MERKNADSSKJEMA - FORSLAGSSTILLARS KOMMENTAR TIL MERKNADER OG UTTALELSER -

Plannamn	Detaljreguleringsplan for Keilevegen Næringsområde.
Arealplan-ID	1263-201506
Saksnummer	20/8905 (Alver kommune)
Utarbeida av	ABO Plan og Arkitektur AS
Datert/Revidert	10.08:2021
Kunngjering- oppstart	28.08.2015
Frist for merknader	02.10.2015

Figur 1: Plangrense nå.

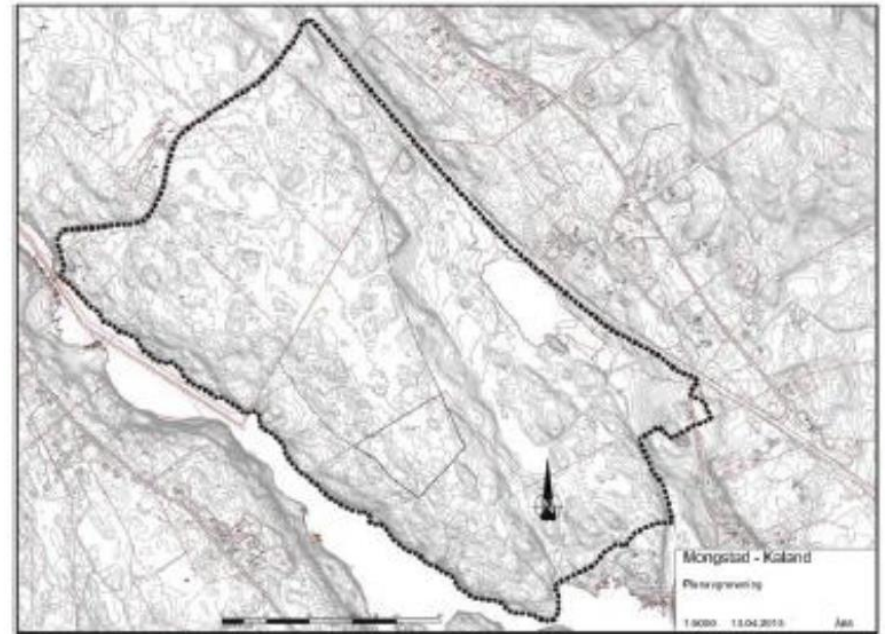
Avsendar	Hovudpunkt i merknad / uttale	Forslagsstillars kommentar
NVE Datert 01.10.2015	<ol style="list-style-type: none"> Oppmodar om å unngå inngrep i Hopsvatnet og Kvernhusbekken. NVE ber om å få vurdere tiltaka etter vassressurslova dersom inngrepa ikkje er til å unngå. Planen må skildre tiltaka og konsekvensane for allmenne interesser i vassdraget. Planen bør sette av areal til vegetasjonsbelte langs vatnet med formålet bruk og vern av sjø og vassdrag, medan vatnet m/kantsone bør regulerast til natur og friluftsliv. Utbygging av myrområder kan som konsekvens gi raskare avrenning til vatnet og bekken. Dette må utgreiast. 	<ol style="list-style-type: none"> Planområdet var ved varsel om oppstart ca. 956 daa. Etter varsel om oppstart er plangrensa justert i høve til området som er sett av til næringsområde i KPA. Med denne avgrensinga sikrar man Keilesundet og Hopsvatnet mot inngrep. Ein har sikra at plangrensa ligg utanfor 100-metersbeltet mot sjø. Næringsområdet er avgrensa til å liggje på omtrentleg same kotehøgde, noko som fører til mindre inngrep og masseutskifting.

2. Planområdet var ved varsel om oppstart ca. 956 daa. Etter varsel om oppstart er plangrensa justert i høve til området som er sett av til næringsområde i KPA. Med denne avgrensinga sikrar man Keilesundet og Hopsvatnet mot inngrep. planforslaget er det lagt ein grønstruktur (G) rundt planområdet. Grønstrukturen skal fungere som ein vegetasjonsskjerm og minimere fjernverknaden/nærverknadane av tiltaket, ved at det sikrar ei viss mengde vegetasjon/skog rundt tiltaket og i framtida.
3. Tema er vurdert i VA-rammeplan og i kap. 6.8 og 7.11 i planomtalen. Det er viktig at Hopsvatnet tilføres same mengde overvann frå nedbørsfeltet som i dag slik at den økologiske verdien vert bevart. Tiltak for handsaming av overvann er skildra i VA-rammeplan og VA-rammeplanen er gjort rettleiande for vidare detaljprosjektering i planområde jf. føresegn 1.1.3.
